轉知內政部檢送「建築物無障礙設施設計規範」部分規定勘誤表1份，請查照更正。

Subject: 全國公會:轉知內政部檢送「建築物無障礙設施設計規範」部分規定勘誤表1份，請查照更正。

主旨：檢送「建築物無障礙設施設計規範」部分規定勘誤表1
份，請查照更正。

圖 205. 2. 4. 3

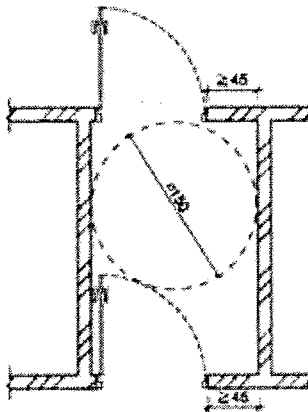
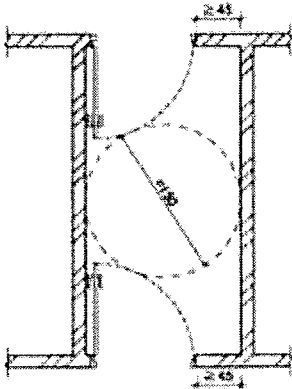
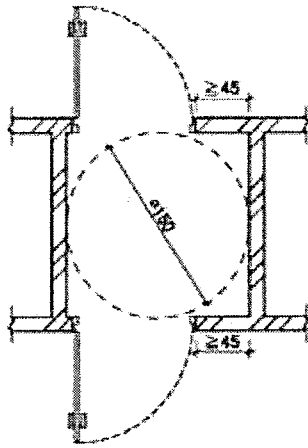
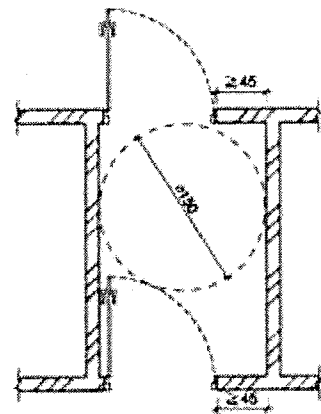
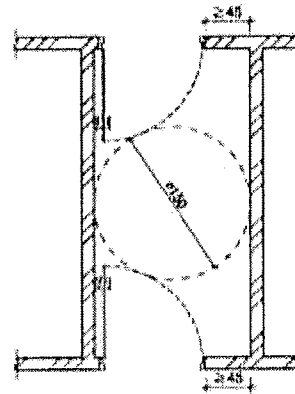
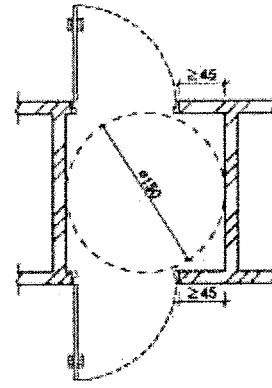
205.2.4操作空間：通路走廊與門垂直者，門把側邊之操作空間不得小於45公分（如圖205.2.4.1）；通路走廊與門平行者，門把側邊之操作空間不得小於60公分（如圖205.2.4.2）；設有風除室者，應留設直徑150公分以上之迴轉空間（如圖205.2.4.3）。

圖303.2.1

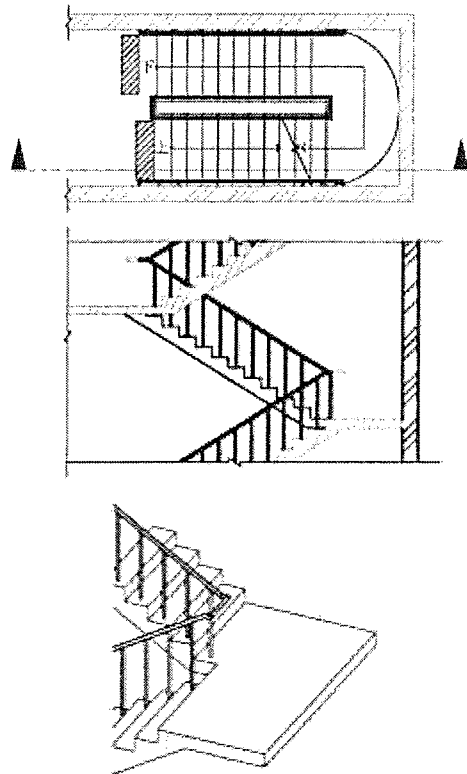
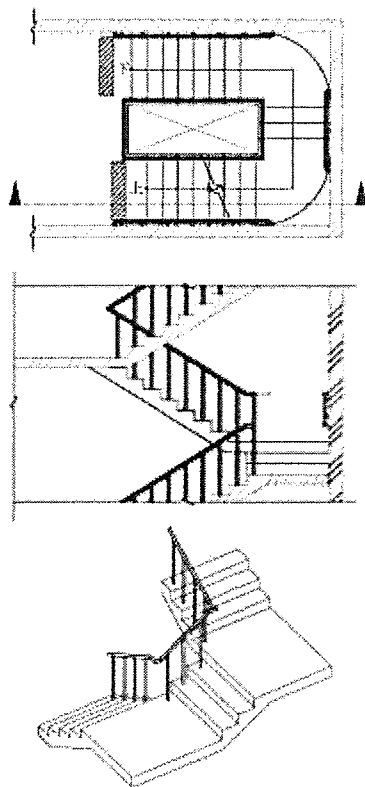
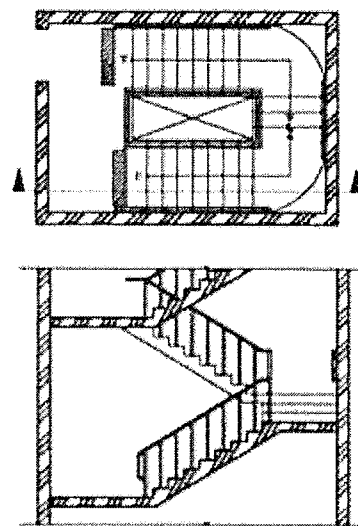
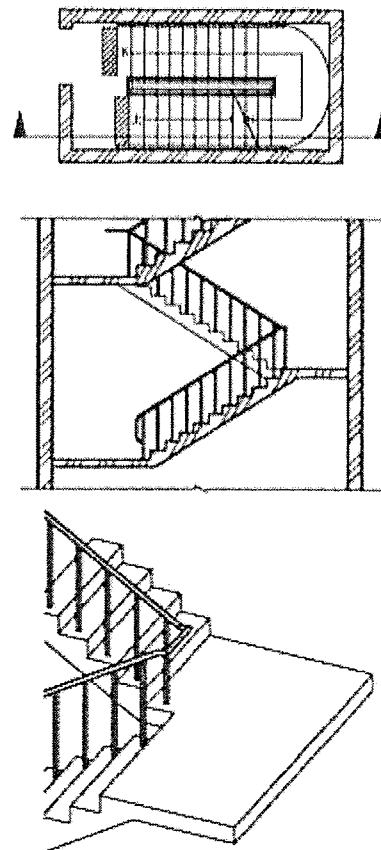
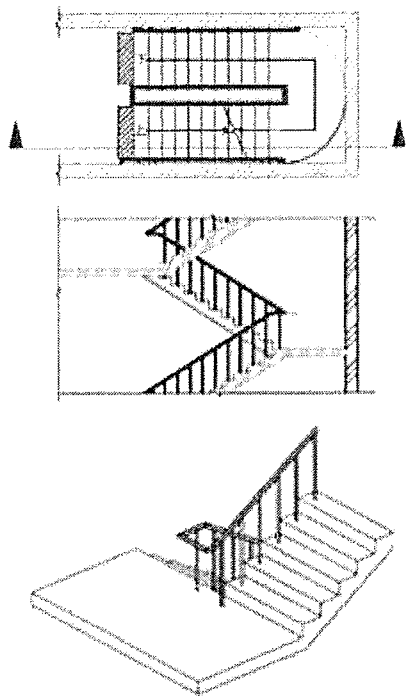
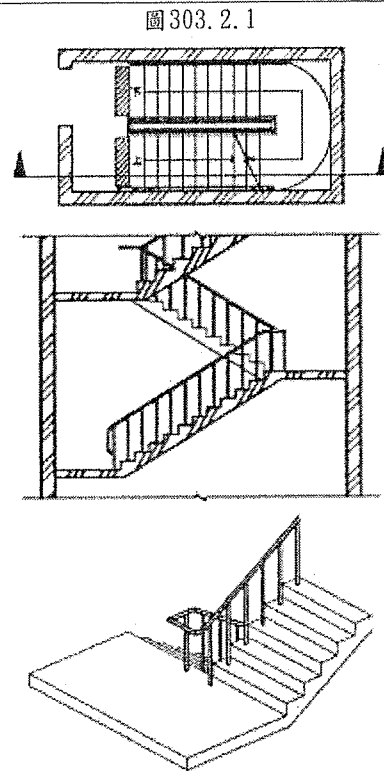
級應退至少一階（如圖303.2.1）。但扶手符合平順轉折，且平台寬、深度符合規定者，不在此限（如圖303.2.2）。樓梯梯級鼻端至樓梯間過梁之垂直淨高應不得小於190 公分。

303.2 樓梯轉折設計: 樓梯往上之梯級部分, 起始之梯

級應退至少一階（如圖303.2.1、圖303.2.2）。但扶手符合平順轉折，且平台寬、深度符合規定者，不在此限（如圖303.2.3）。樓梯梯級鼻端至樓梯間過梁之垂直淨高應不得小於190 公分。

圖304.1

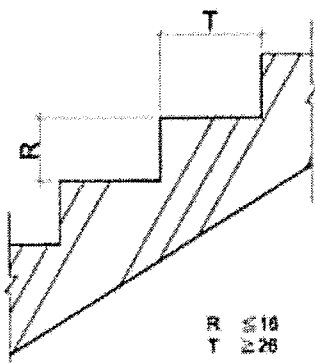
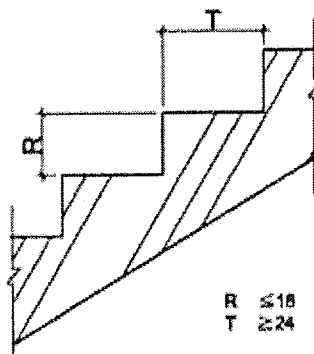
304.1 級高及級深：樓梯上所有梯級之級高及級深應統一，級高（R）應為16公分以下，級深（T）應為26公分以上（如圖304.1），且 $55\text{公分} \leq 2R+T \leq 65\text{公分}$ 。

圖305.1

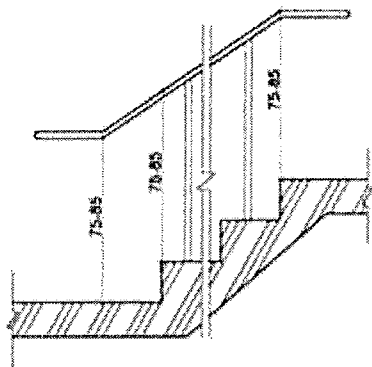
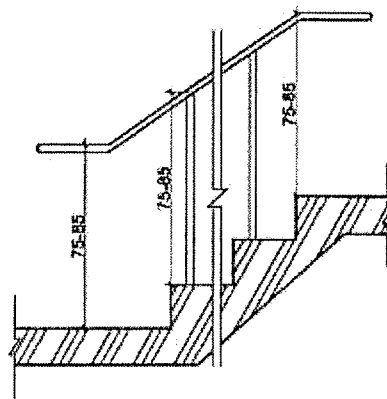
305.1 扶手設置：高差超過20公分之樓梯兩側應設置符合本規範207節規定之扶手，高度自梯級鼻端起算（如圖 305.1）。扶手應連續不得中斷，但樓梯中間平台外側扶手得不連續。

圖305.2.1

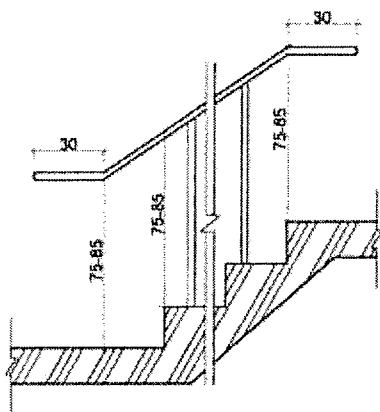
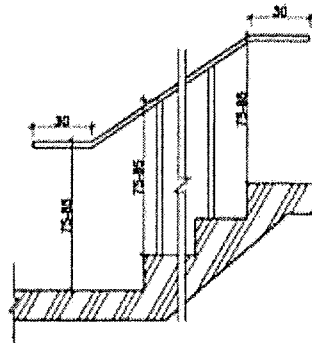
305.2水平延伸：樓梯兩端扶手應水平延伸30公分以上（如圖305.2.1），水平延伸不得突出於走廊上（如圖305.2.2）；另中間連續扶手於平台處得免設置水平延伸。

圖306.1

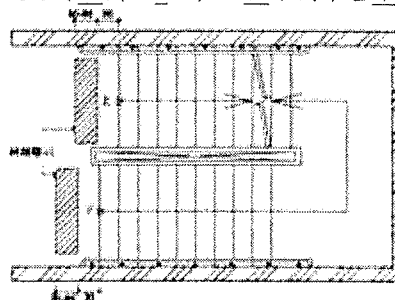
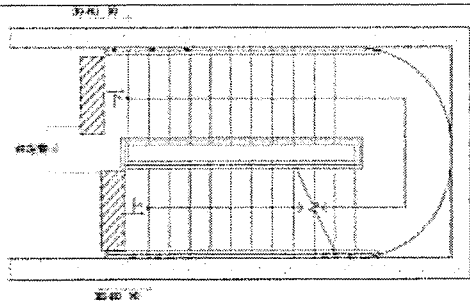
306.1終端警示：距梯級終端30公分處，應設置深度30公分至60公分，與地板表面顏色且材質不同之警示設施（如圖306.1）。但中間平台不在此限。

圖406.4

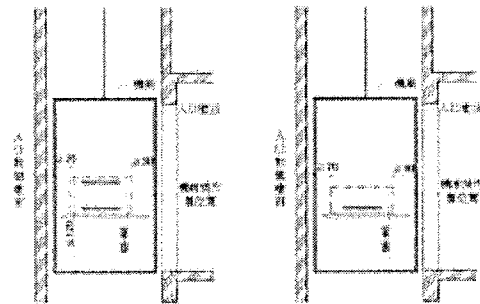
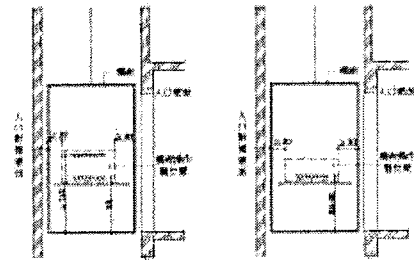
406.4輪椅使用者操作盤：操作盤應包括緊急事故通報器、各通達樓層及開、關等按鈕。若為多排按鈕，最上層標有樓層指示的按鈕中心點距機廂地面不得大於120公分，（如設置位置不足，得放寬至130公分），且最下層按鈕之中心點距機廂地面為85公分至90公分；若為單排按鈕，其樓層按鈕之中心點距機廂地面不得大於85公分至90公分；操作盤距機廂入口壁面之距離不得小於30公分、入口對側壁面之距離不得小於20公分（如圖406.4）。

圖507.6.1

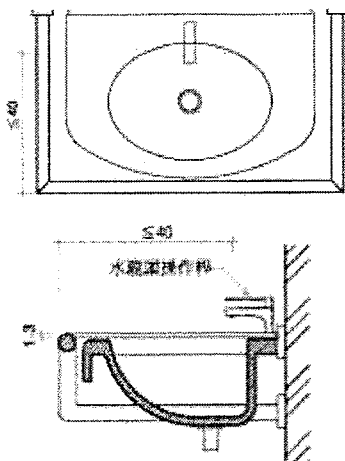
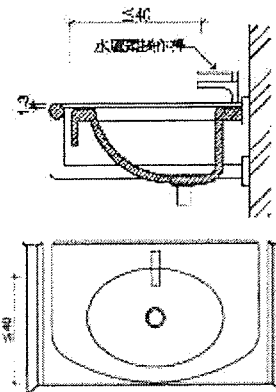
507.6扶手：洗面盆應設置扶手，型式可為環狀扶手或固定扶手。設置環狀扶手者，扶手上緣應高於洗面盆邊緣1公分至3公分（如圖507.6.1）。設置固定扶手者，使用狀態時，扶手上緣高度應與洗面盆上緣齊平，突出洗面盆邊緣長度為25公分，兩側扶手之內緣距離為70公分至75公分（如圖507.6.2）。但設置檯面式洗面盆或設置壁掛式洗面盆已於下方加設安全支撐者，得免設置扶手（如圖507.6.3）。

圖702.3.2

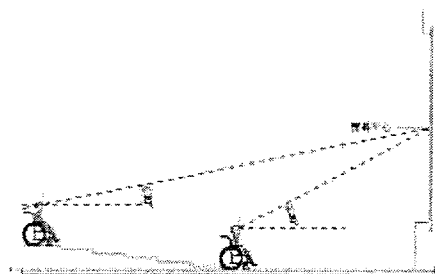
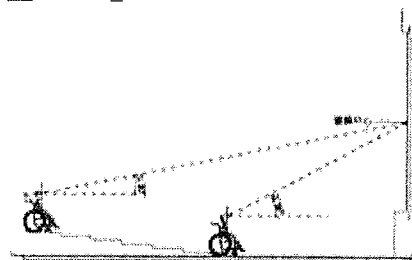
702.3.2 固定銀幕仰視能見度容許範圍：席位之水平視線與觀看銀幕中心視線之夾角不得大於 30° （如圖702.3.2）。

圖703.1

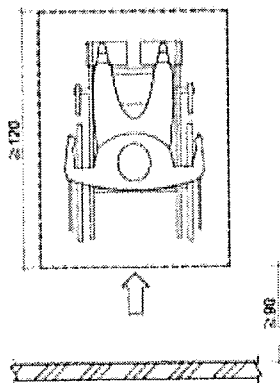
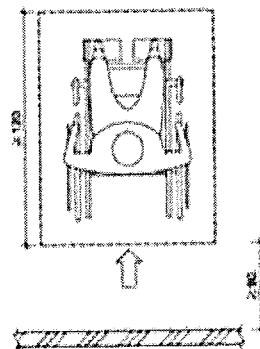
703.1 寬度：單一輪椅觀眾席位寬度不得小於90公分；有2個以上輪椅觀眾席位相鄰時，每個席位寬度不得小於85公分（如圖703.1）。

圖703.2.1

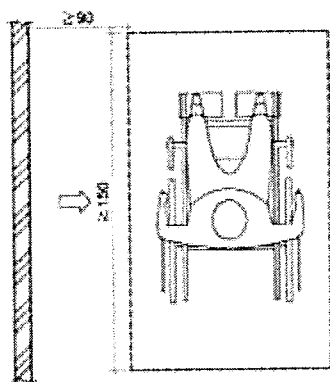
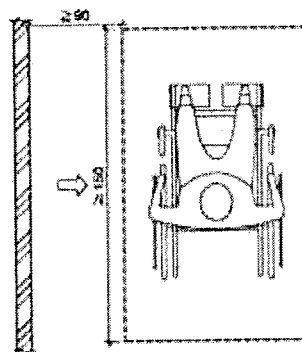
703.2深度：可由前方或後方進入之輪椅觀眾席位，深度應為120公分以上(如圖703.2.1)；如輪椅觀眾席位僅可由側面進入者，則深度應為150公分以上(如圖703.2.2)。

圖704.2

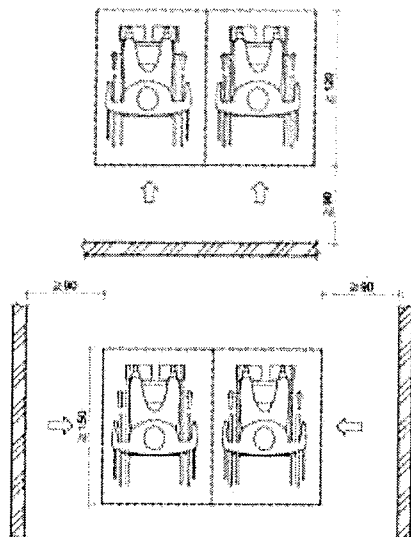
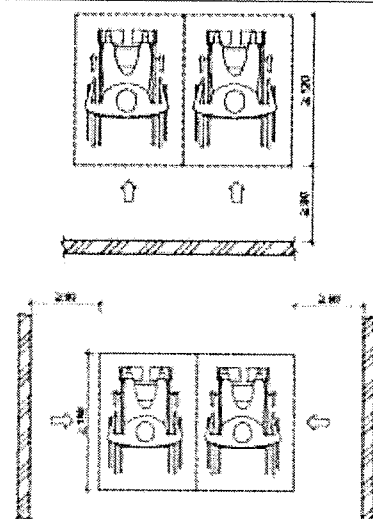
704.2位置：輪椅觀眾席位應設於鄰近避難逃生通道、易到達且有寬度90公分以上之無障礙通路可通達，如有2個以上之輪椅觀眾席位並排時，應有寬度90公分以上之通路進入個別席位(如圖704.2)。

圖704.5

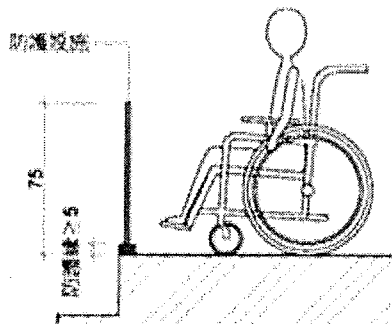
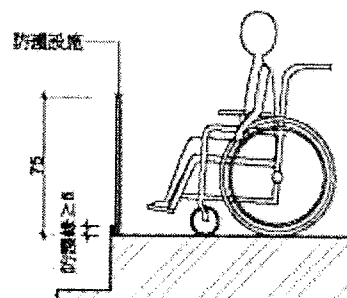
704.5防護設施：席位地面有高差且無適當阻隔者，應設置高度5公分以上之邊緣防護與高度75公分之防護設施（如圖704.5）。

圖A102.2.3

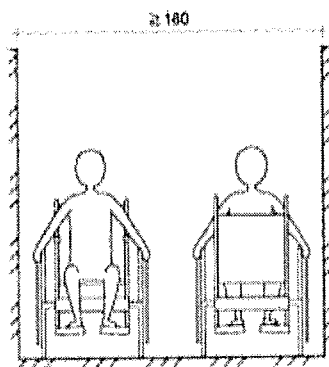
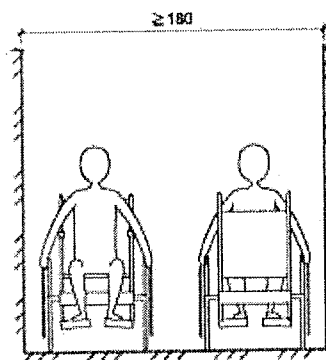
A102.2.3 2名輪椅使用者雙向通行：所需寬度為180公分以上（如圖A102.2.3）。

圖A102.2.4

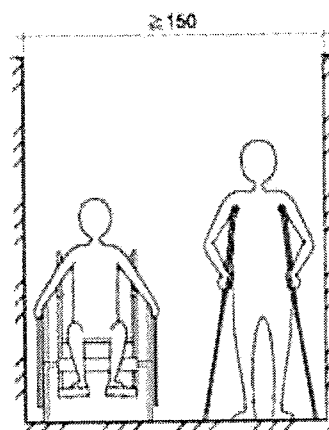
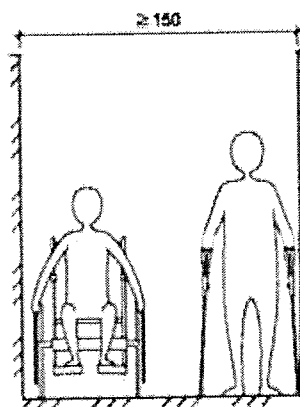
A102.2.41名輪椅使用者和拐杖使用者雙向通行：所需寬度為150公分以上（如圖A102.2.4）。

圖A102.3.2

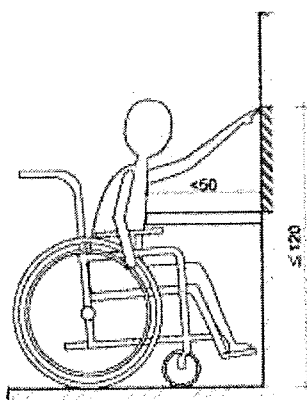
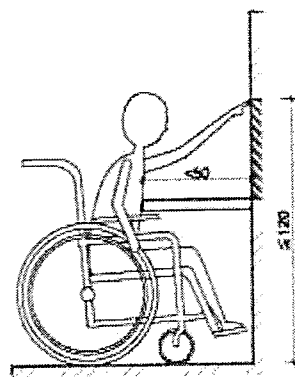
A102.3.2桌檯較小：輪椅使用者正向接近時，如桌檯突出小於50公分，可及之最大高度為120公分（如圖A102.3.2）。

圖A102.5.1

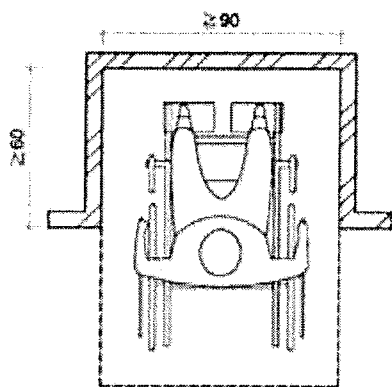
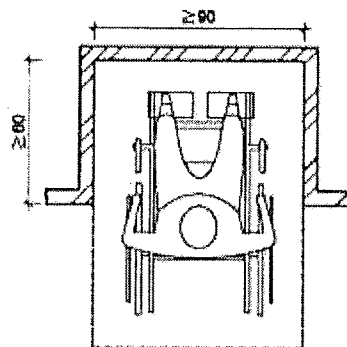
A102.5.1直行進入：當凹室深度大於60公分時，所需最小寬度為90公分（如圖A102.5.1）。

圖A102.6

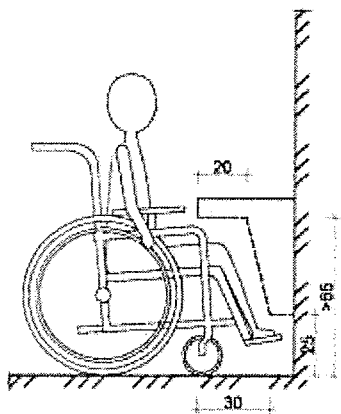
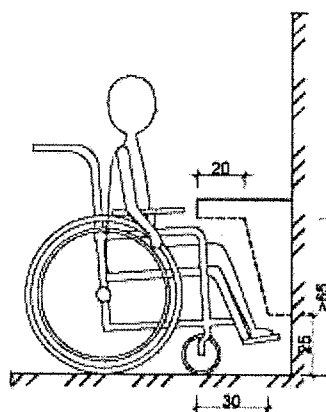
A102.6膝蓋淨容納空間：當輪椅使用者必須進入桌檯或洗面盆下部空間時，距可靠近之邊緣20公分之範圍內，淨空間之最小高度為65公分；距邊緣20至30公分處，淨空間之高度由65公分逐漸降低為25公分（如圖A102.6）。
